Rapport de contrôle d'installations électriques à basse et à très basse tension

RÉF. 131/2026/67573/D01:1

Adresse de l'installation Rue des 600 Franchimontois 11 - 4910 Theux
Type de locaux Unité d'habitation (maison)
Objet du contrôle Demande dans le cadre d'une vente
Propriétaire Jean-Pierre Sneyers
Responsable des travaux non communiqué
Dérogations applicables/appliquées Installations électriques domestiques ancien RGIE (8.2.2.)

Schéma(s) unifilaire(s) de l'installation

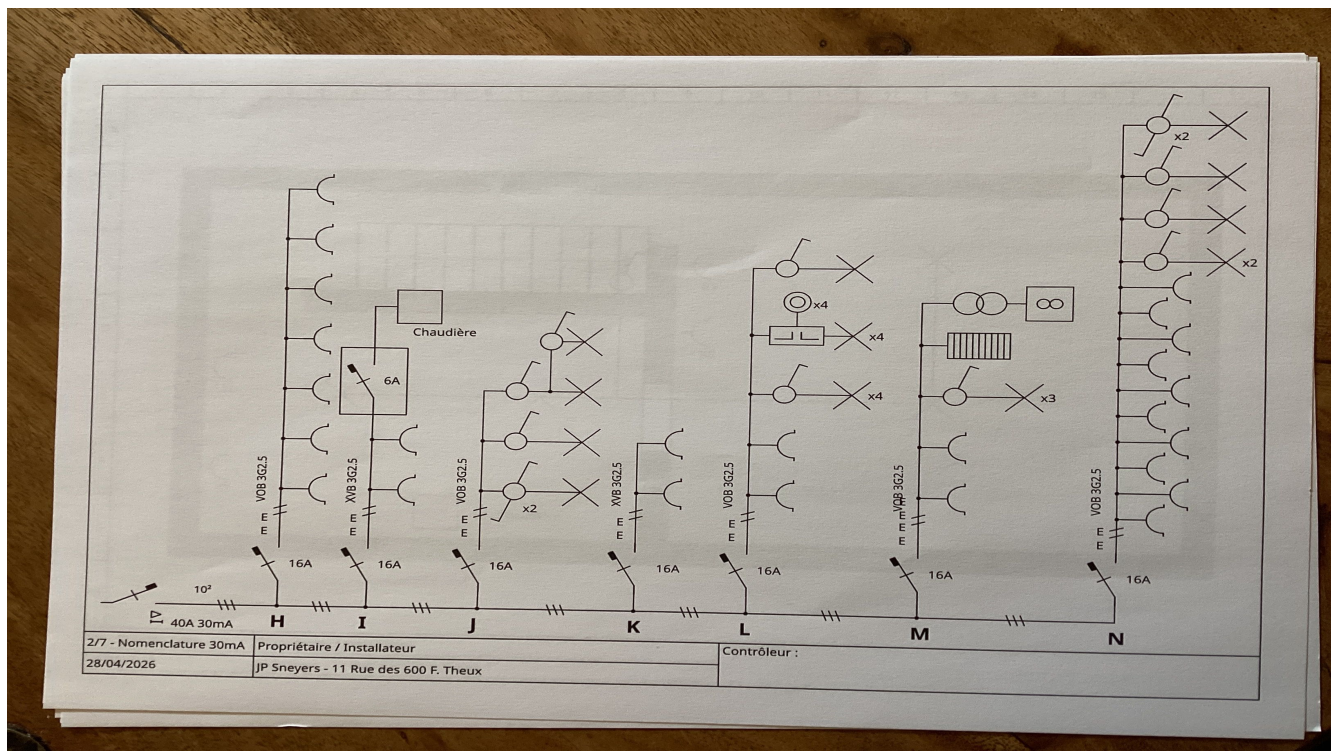
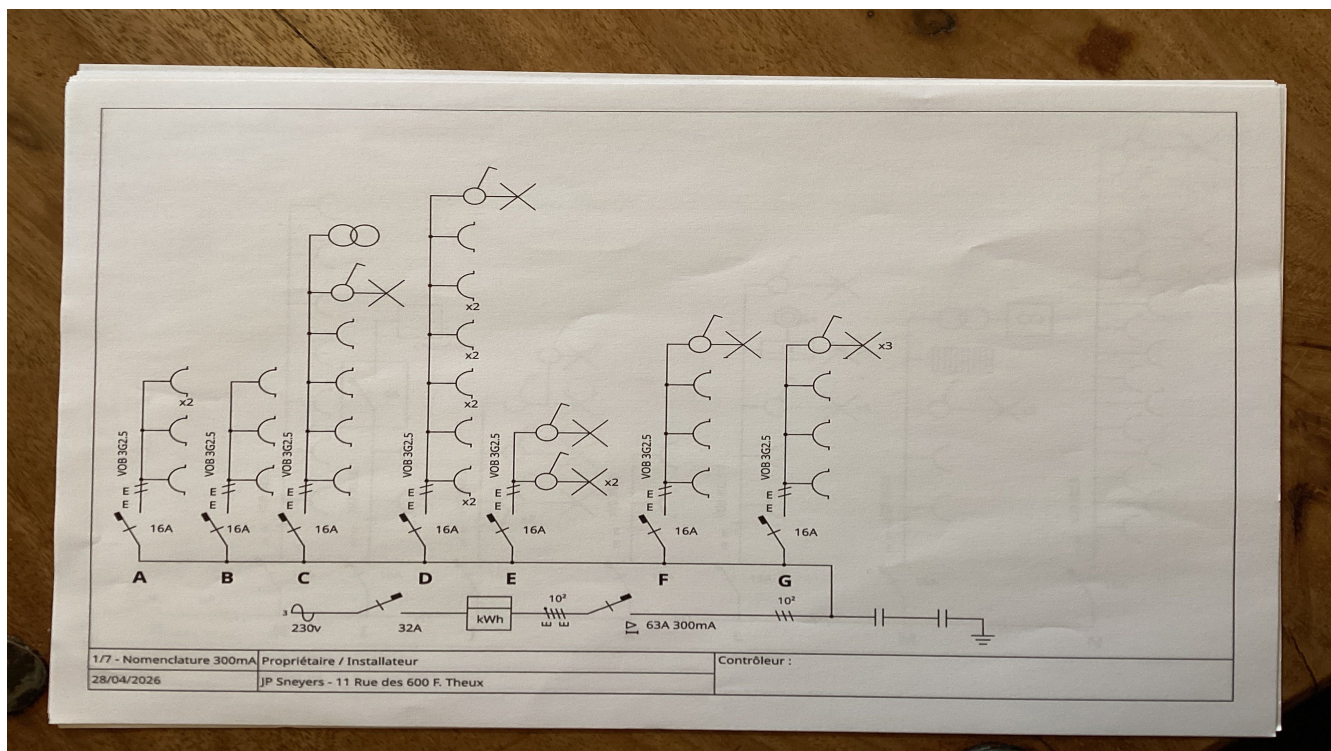
Conformité schéma(s) unifilaire(s) et plan(s) de position		OK	Nombre de tableaux	1	Nombre de circuits	14
Les fondations datent	D'avant le 11/10/1981		Dispositif différentiel de tête		ID - 63A - 300mA - type A - test OK	
Type d'électrode de terre	Piquets		Dispositif différentiel supplémentaire		ID - 40A - 30mA - type A - test OK	
Résistance de dispersion de la prise de terre (Ω)	44		Fixation/Etat/Détérioration matériel		Pas OK	
Conformité des liaisons équipotentielle et des PE	OK		Contrôle visuel appareils fixes et/ou mobiles		Pas OK	
Test de continuité	Pas concluant		Protection contre les contacts directs		Pas OK	
Contrôle boucle de défaut	Pas concluant		Résistance générale d'isolement ($M\Omega$)		0,43	
Protection contre les contacts indirects	Pas OK		Adéquation DPCCR - prise de terre		OK	
			Adéquation protections surintensités - sections		OK	
Le ou les socles de prise en défaut sont localisés dans		la salle de bain - la / les chambre(s)

Circuits en défauts d'isolement		A,H

- Le contrôle d'une/des boucles de défaut n'est pas concluant. - 6.4.6.4.;6.5.7.2.
- La résistance de dispersion de la prise de terre est supérieure à 30 Ohm. Il faut l'abaisser. Si ce n'est possible, et qu'elle ne dépasse pas 100 Ohm, des mesures complémentaires selon la sous-section 4.2.4.3.b doivent être prises. - 4.2.4.3.b

- La tension d'alimentation n'est pas indiquée clairement de manière apparente sur chaque tableau de répartition et de manoeuvre. - 3.1.3.3.a
- La continuité du PE vers les contacts de terre des socles de prise et/ou vers des appareils de classe 1 à poste fixe et/ou des liaisons équipotentielles (principales, supplémentaires) n'est pas réalisée. - 6.4.6.4.;6.5.7.2.

- La résistance d'isolement de l'installation n'est pas suffisante. - 6.4.5.1.
- La résistance de la prise de terre est supérieure à 30 Ohm mais il n'y a pas au moins 2 dispositifs différentiels à haute ou très haute sensibilité directement en aval d'un dispositif différentiel de tête - 4.2.4.3.b

- Des canalisations électriques, en pose à l'air libre et/ou en montage apparent, ne sont pas fixées correctement. - 5.2.
- Des contacts de terre de socles de prise de courant ne sont pas reliés au conducteur de protection de la canalisation électrique. - 6.4.6.4.;6.5.7.2.
